Modulo per la presentazione delle osservazioni per i piani/programmi/progetti sottoposti a procedimenti di valutazione ambientale di competenza statale

ID: Codice procedura (ID_VIP/ID_MATTM):10844

Impianto per la produzione di energia elettrica da fonte eolica, costituito da 6 aerogeneratori della potenza complessiva di 37,2 MW, un sistema di accumulo da 25 MW e relative opere connesse in località "Rempillo" nel comune di Pitigliano (GR).

TESTO DELLE OSSERVAZIONI

Immagine n. 5 Intervisibilità degli impianti eolici della provincia di Viterbo anche in quella di Grosseto, in particolare nel pitiglianese.

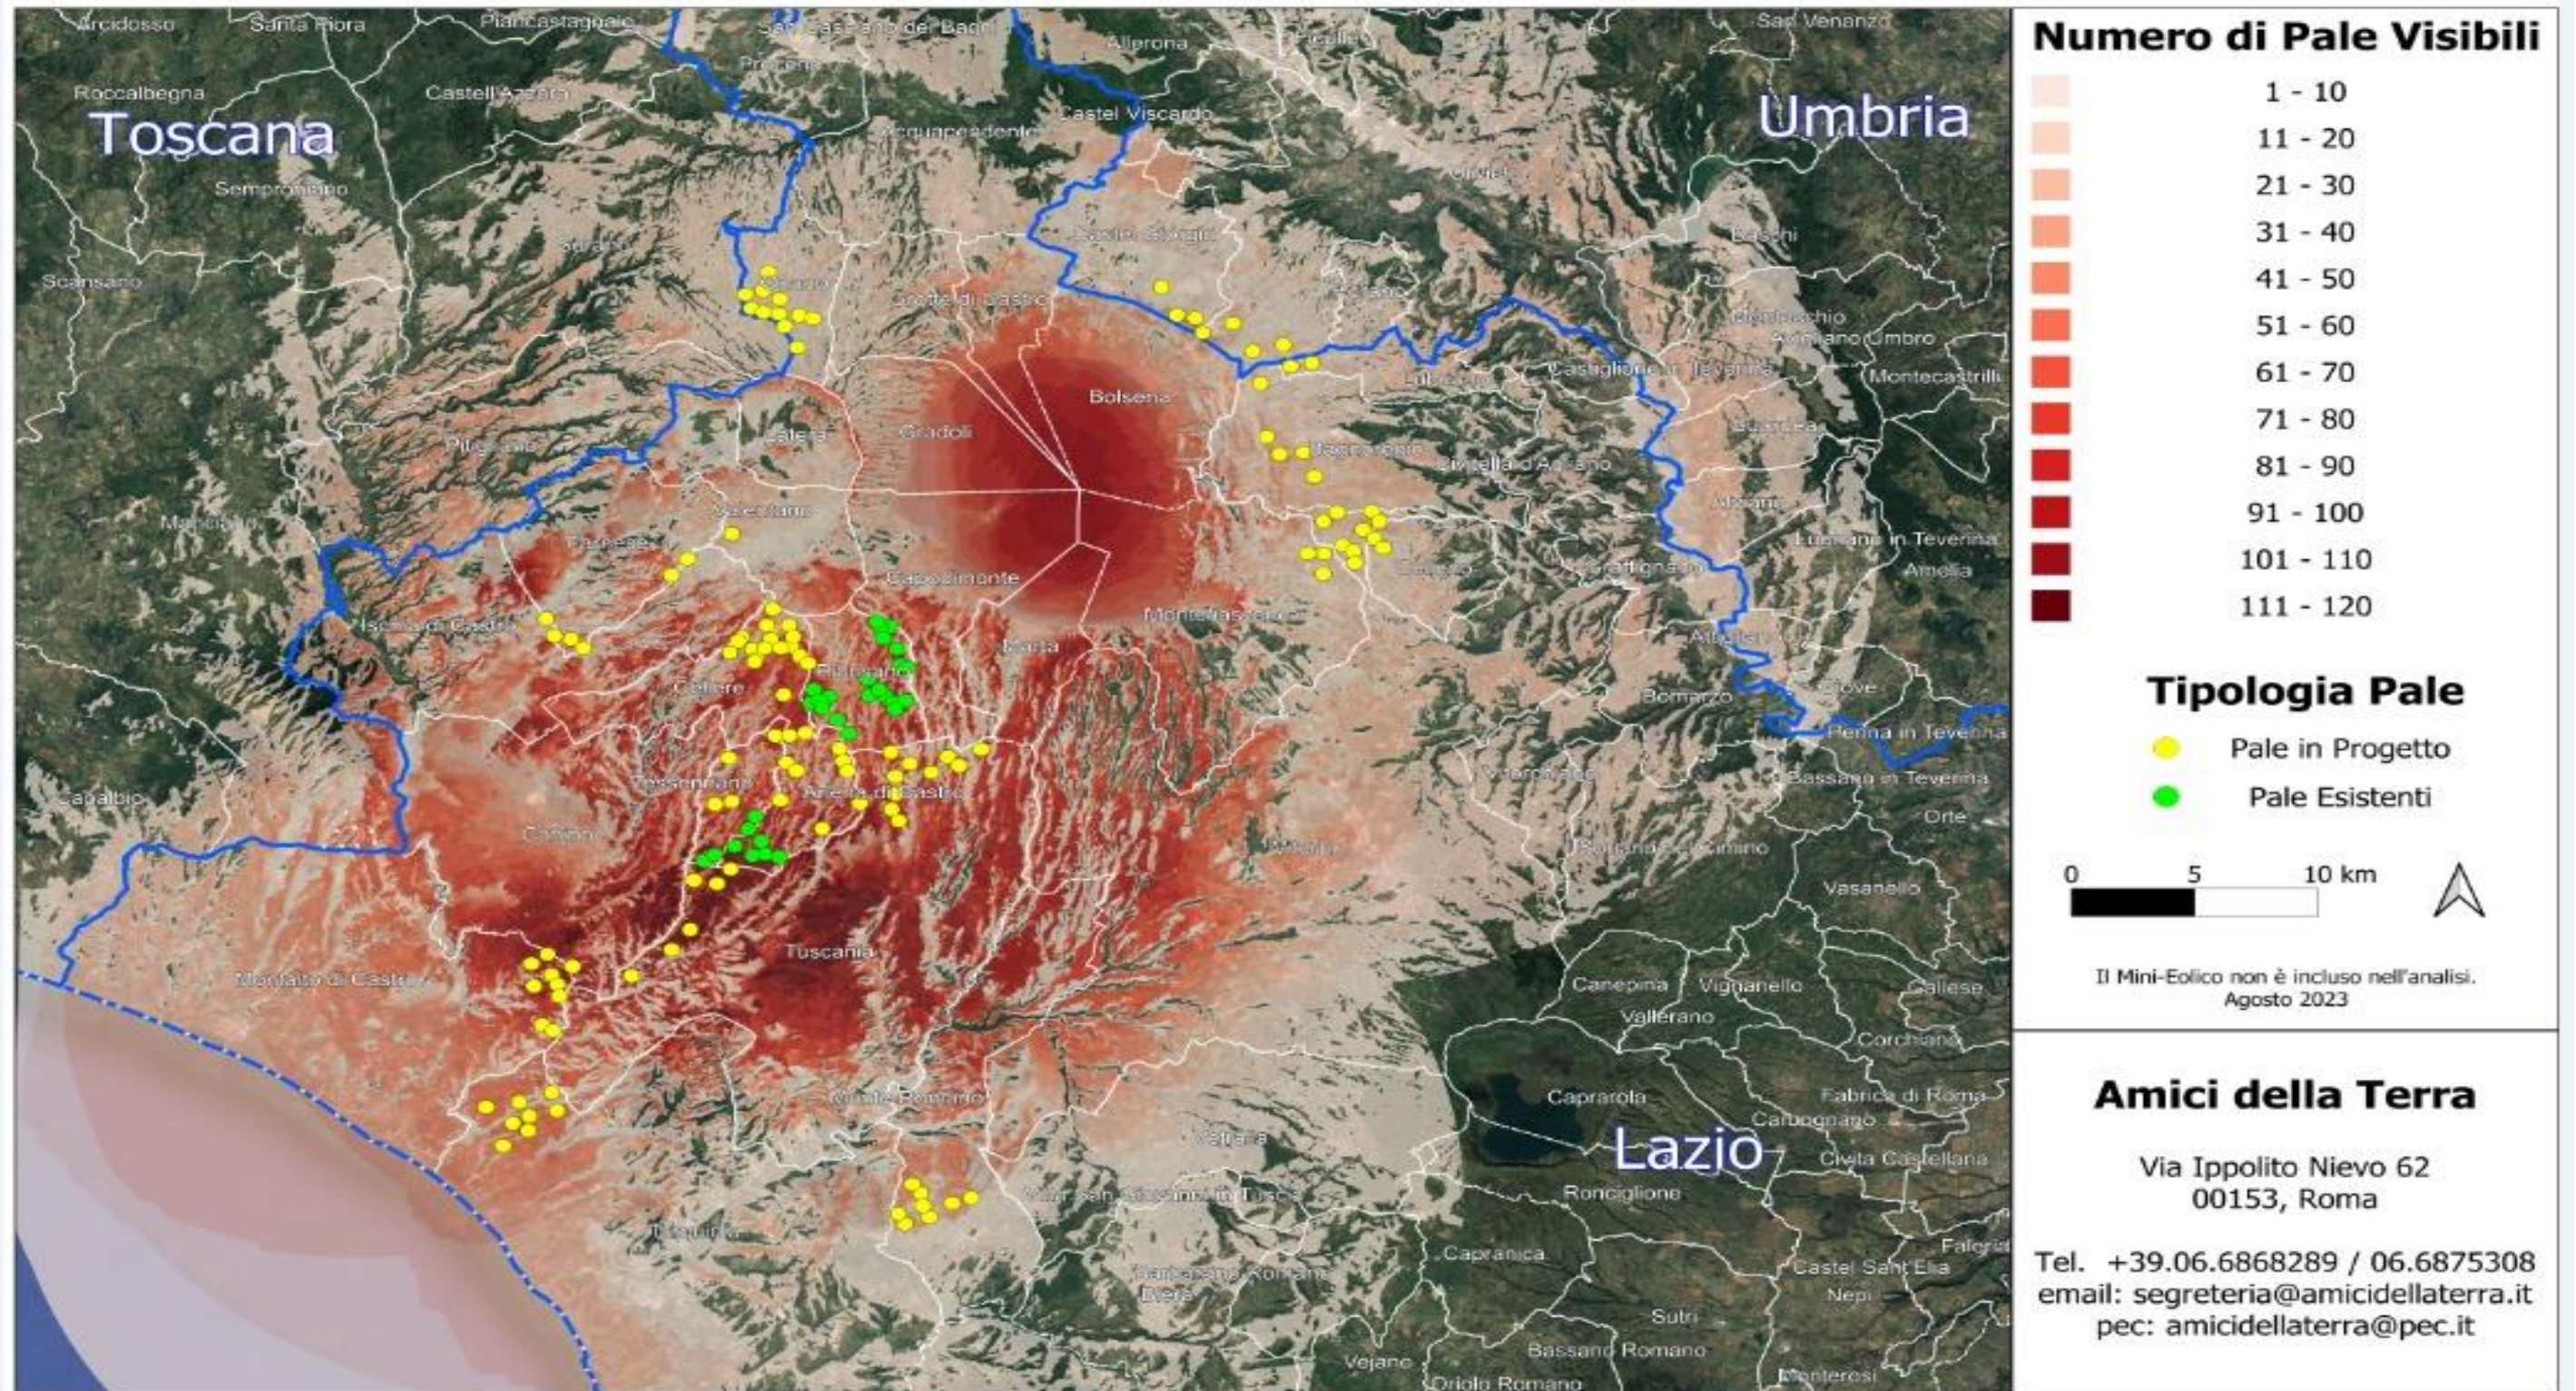
Quindi anche la Regione come Ente deputato dalla normativa nazionale a legiferare sulle aree idonee e non idonee si è espressa riguardo al fatto che abbia assolto ai doveri e alle quote stabilite dal PNIEC e in ambito regionale la provincia di Viterbo è stata quella con il più alto tasso di impianti FER tra tutte e quindi ormai satura ed il cumulo degli impianti FER installati, autorizzati e in progetto rappresenta una elevata criticità per la sostenibilità ambientale di ulteriori eventuali iniziative. L'impianto eolico " Rempillo" pur essendo "esterno al confine provinciale e regionale ma nelle sue immediate vicinanze (a soli 100 metri i primi due aerogeneratori) oltre ad impattare sul territorio e sulle economie di tre Comuni del Lazio (Farnese, Valentano e Latera) si trova nelle fasce di rispetto dei Beni di notevole interesse pubblico come si è evidenziate nelle Osservazioni nn. 1 e 2 e crea anche degli impatti negativi anche sui beni naturalistici come verrà dettagliato nell'Osservazione n. 4. Inoltre andrebbe a sommarsi al già enorme cumulo di impianti eolici e fotovoltaici e geotermici che già creano una elevata criticità ambientale nella provincia di Viterbo e interferiscono anche con il territorio toscano come si può vedere dalle immagini nn. 4 e 5 dell'Allegato n. 1.
